POR MEDIO DE LA CUAL NO SE AUTORIZA UNA OCUPACIÓN DE CAUCE Y SE TOMAN OTRAS DETERMINACIONES

Que técnicos de la Corporación procedieron a evaluar la información presentada, y a realizar visita técnica el 04 de julio de 2023, generándose el informe técnico N° IT-04261-2023 del 17 de julio del 2023, dentro del cual se formularon algunas observaciones que hacen parte integral del presente acto administrativo, y se estableció lo siguiente:

Se presenta un tomo con 65 folios denominado “ESTUDIO HIDROLÓGICO, HIDRÁULICO Y DISEÑO DE OBRAS DE OCUPACIÓN DE CAUCE PROYECTO MONTEQUIMERA”, el cual contiene: Introducción, objetivos, descripción de las quebradas de estudio, metodología, análisis hidrológico, estudio hidráulico, cálculo de socavación, conclusiones y referencias bibliográficas.

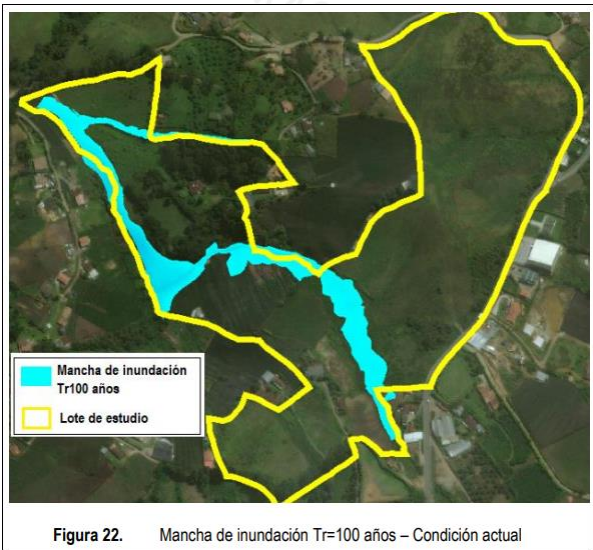
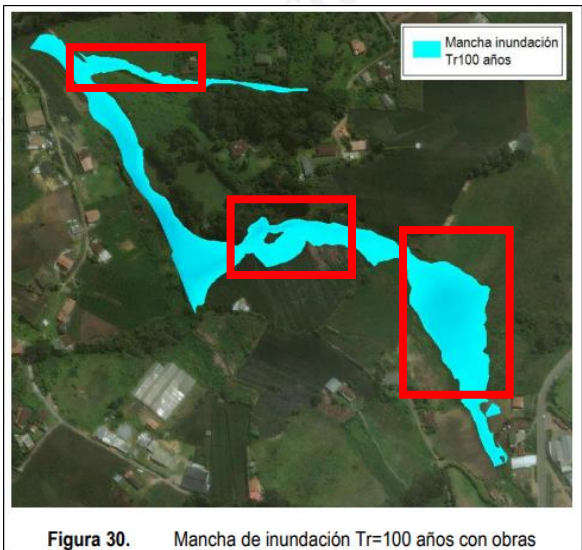
Se observa un aumento en el área de inundación para el caudal de retorno de 100 años para el modelo con obras (condición futura), comparado con el modelo sin obras (condición actual), como se puede evidenciar a continuación en los cuadros demarcados con el color rojo.

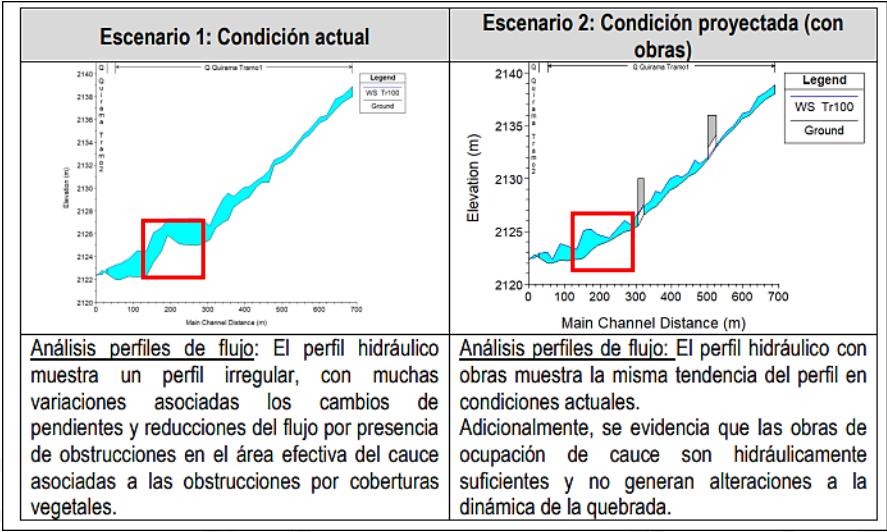
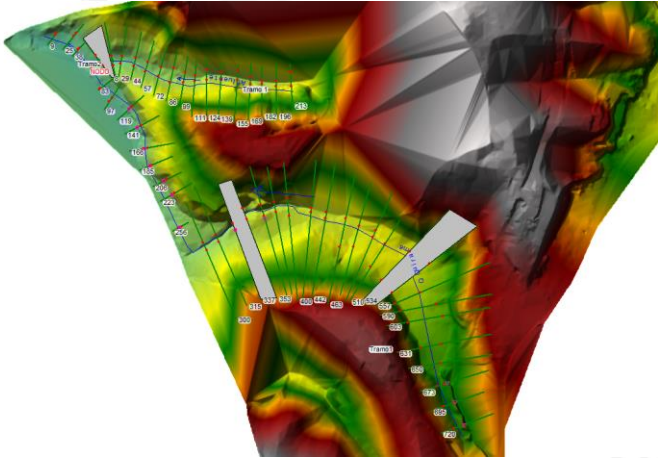
En la modelación del perfil del cauce Quebrada Quirama tramo 1, se observa que hay un cambio en la geometría del lecho entre aproximadamente las abscisas 130 y 250.

- 4.6 Otras conclusiones:
- El perfil del cauce principal de la quebrada Quirama tramo 1, entre aproximadamente las abscisas 130 y 250, presenta una alteración en el lecho al observarse la modelación con obras y sin obras, lo que se puede tomar como un cambio del cauce, dando como resultado el cambio de los parámetros hidráulicos.
 - La modelación de las obras hidráulicas solicitadas en el software HEC RAS muestra en sus perfiles transversales que NO tienen una capacidad hidráulica para el paso del caudal de período de retorno de 100 años.
 - El informe allegado por el usuario no presenta un diseño de obras provisionales para el proceso constructivo, tampoco la modelación hidráulica y/o chequeo.
 - El diseño de las obras de cruce 1 y 2 de tubería presentan una ausencia de medidas entre sus ejes.

Obra 1

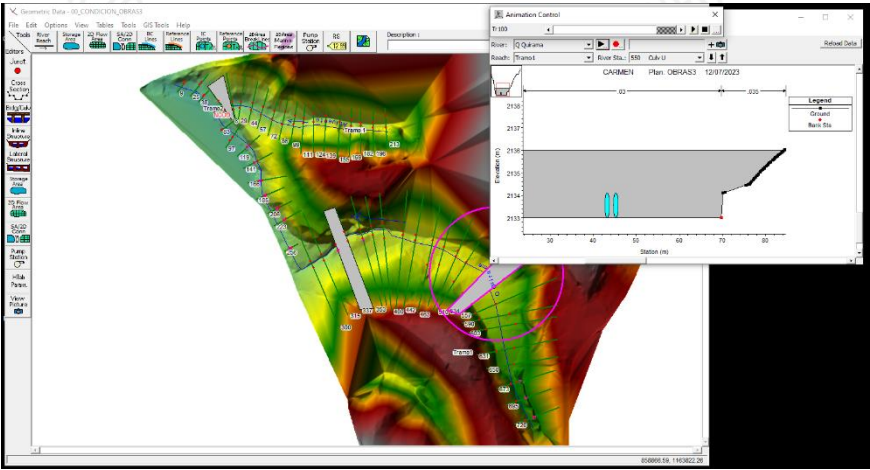
Se observa en los perfiles transversales de la modelación del HEC RAS, geometría 00_CONDICION_OBRAS3 como las 3 obras solicitadas **NO presentan la suficiente** capacidad hidráulica para el paso de un caudal con un TR=100 años.

Obra 3

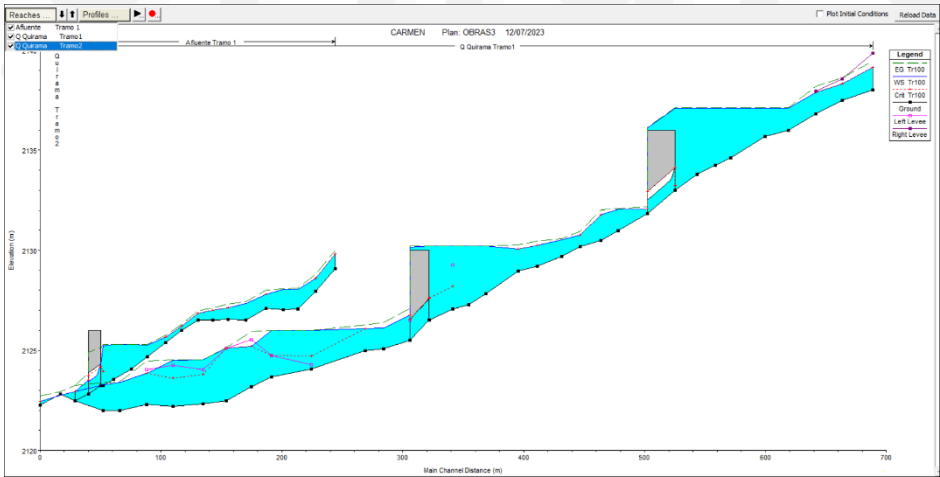
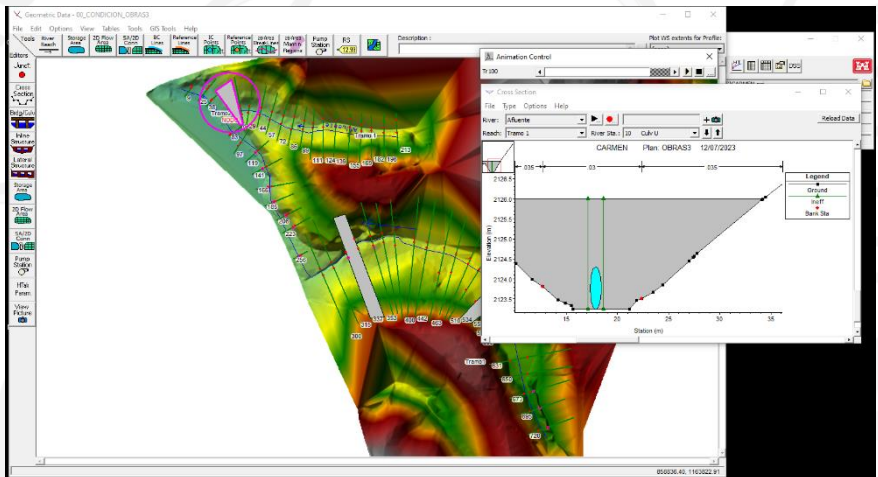
A su vez, en el perfil de las fuentes de estudio allegado en la modelación, se puede observar como las obras no presentan la suficiente capacidad hidráulica para un caudal con periodo de retorno de 100 años.

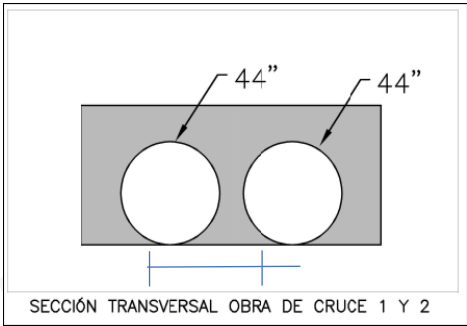
Al observar los diseños de las obras de tubería allegados por el usuario, se desconoce la distancia entre los ejes de las tuberías en las obras de cruce 1 y 2.
